RELATÓRIO TÉCNICO DE FISCALIZAÇÃO N. 1138/2026

Fiscalização Sob Demanda por solicitação do legislativo municipal para a averiguação de esgoto a céu aberto no Bairro Canelinha, próximo da Rua José Estevão Pereira, no município de Canela/RS.

Figura 1: Imagem de satélite da via fiscalizada

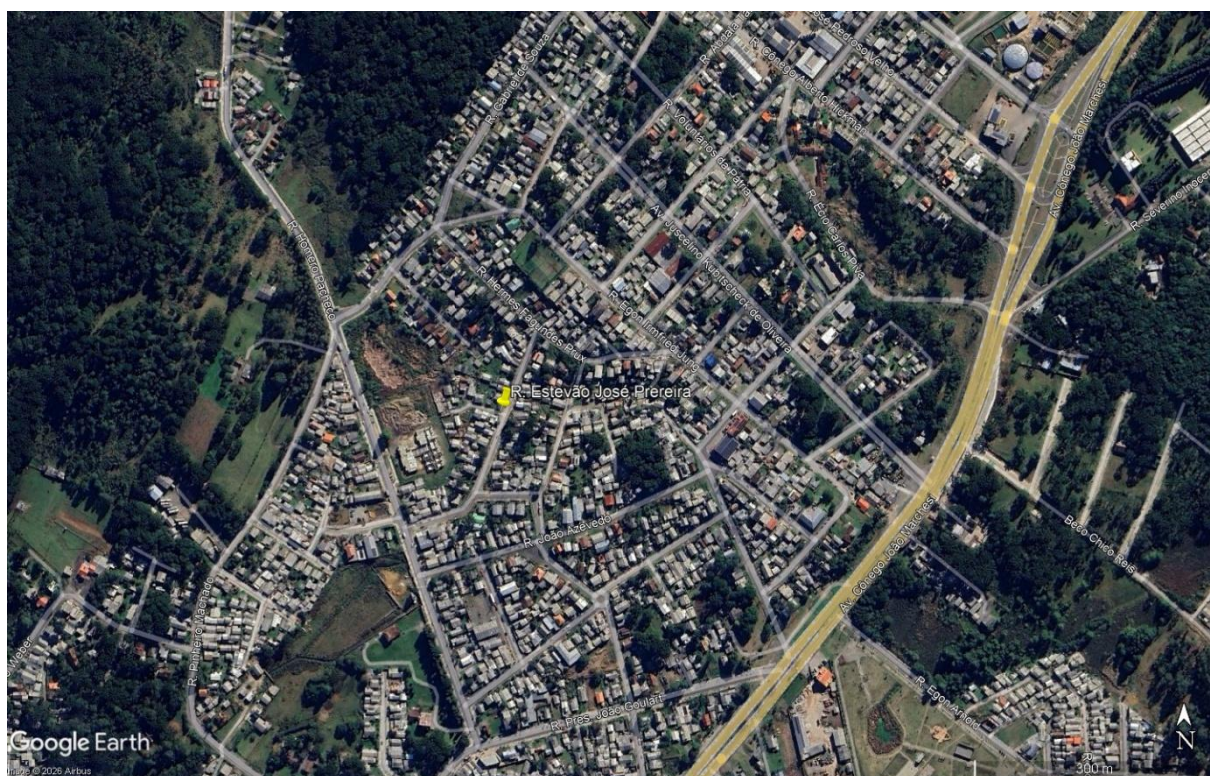
Na Rua Estevão José Pereira, não foram constatadas caixas de ligação de calçada ou de TIL (Tubo de Inspeção e Limpeza) em frente aos imóveis. No entanto, em ruas próximas foram observadas caixas de inspeção de calçada para conexão dos imóveis à rede pública de esgotamento sanitário.
